財團法人車輛研究測試中心 函

主旨：有關本中心96年12月26日召開本(96)年度第8次「車輛型式安全審驗及檢驗相關疑義事項」會議結論，其中涉法規疑義部分，謹報請 鑒核。

96 年第 8 次「車輛型式安全審驗及檢驗相關疑義事項」會議記錄

96 年第 8 次車輛型式安全審驗及檢驗相關疑義會議議題

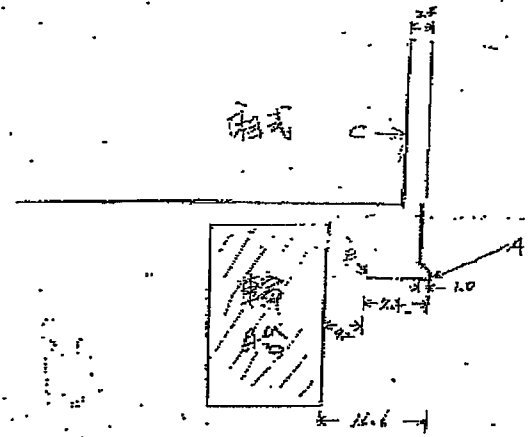
（一）案件一：有關車輛之輪胎外緣距車身內緣量測點認定乙案，經與會代表討論後，其獲致結論為：其車身內緣量測點之定義應係指承載貨物空間之部分，故本案車身內緣應視為圖示之 C 點。

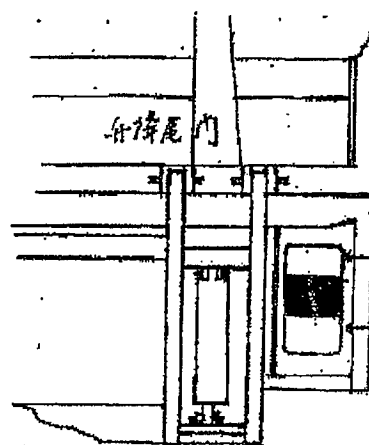
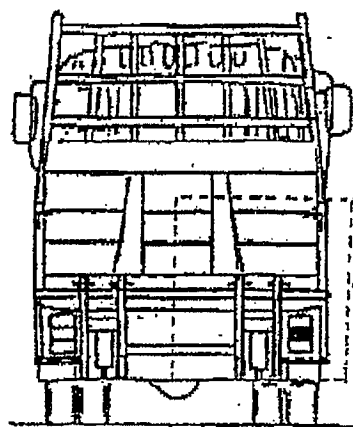
2. 傾卸框式全系列車身(含資源回收車、抓斗傾卸車等...)：

原因：按此車型後燈組傳統的安裝位置，均安裝在後方安全防護裝置(俗稱保險桿)內，輪廓邊界燈之水平角及垂直角因而無法滿足其所規定之角度，而安裝在外面，又容易受到貨物傾卸時碰壞，甚至傾倒的貨物往前擠壓時，把燈具撞壞。(如附件二)圖示。

（二）關於部分車種無法裝設後方輪廓邊界標識燈乙案，經與會代表討論後，其獲致結論為：傾卸式車輛於傾卸作動時，確會干涉裝設之後方輪廓邊界標識燈，此部份將另函建議交通部參照防止捲入裝置規定，即傾卸式車輛若於傾卸作動時，若後方輪廓邊界標識燈與車輛相互干涉時，其可視性之規定得為「應盡量符合」。

附件-(4/5)

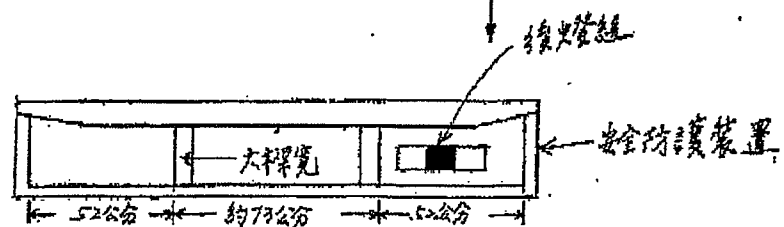
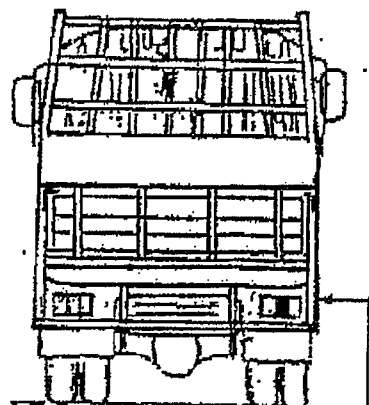
外側間格52公分
燈座 - 33公分
只剩 19公分

問題：輪廓邊界燈組和尾燈之距離相隔20公分以上；而且尾燈中央反光片與車身外緣之距離又不得大於40公分，實在很難定位。

圖一

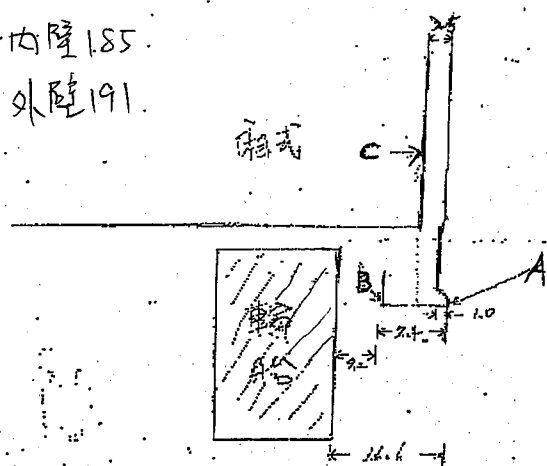
- 一、申請者擬一小型特種（客）車（露營車），依交通部「車輛安全檢測基準」規定，輪胎外緣距車身內緣大型車不得超過 15 公分，小型車不得超過 10 公分，其車身內緣應為圖一之 A 點或 B 點，惠請與會先進研提處理意見。

每會先進突車都查後車身板後不起形飢
標車身內緣以C為量測為準
業經建議採用B為量測值

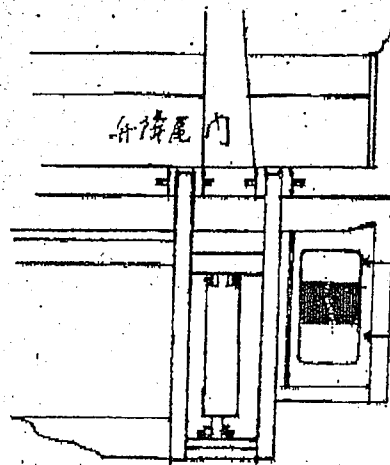
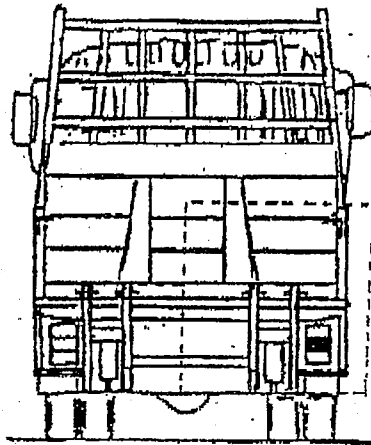
- 二、有關車體公會所提部分車種無法裝設後方輪廓邊界燈乙案（如附件一），惠請與會先進研提處理意見。

路燈距20公分內之限制已延至100年實施

展傾卸式會干涉時，可視角建議儘可能
符合即可。

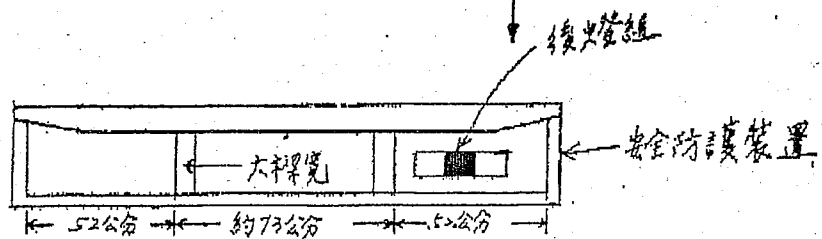
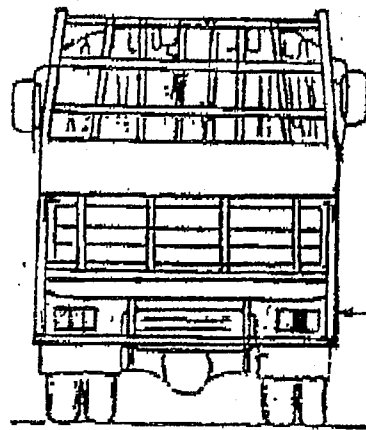
外側間格 52公分
 燈座 - 33公分
 只剩 19公分

問題：輪廓邊界燈座和尾燈之距離相隔20公分以上，而且尾燈中央反光片與車身外緣之距離又不得大於40公分，若在很難定位。
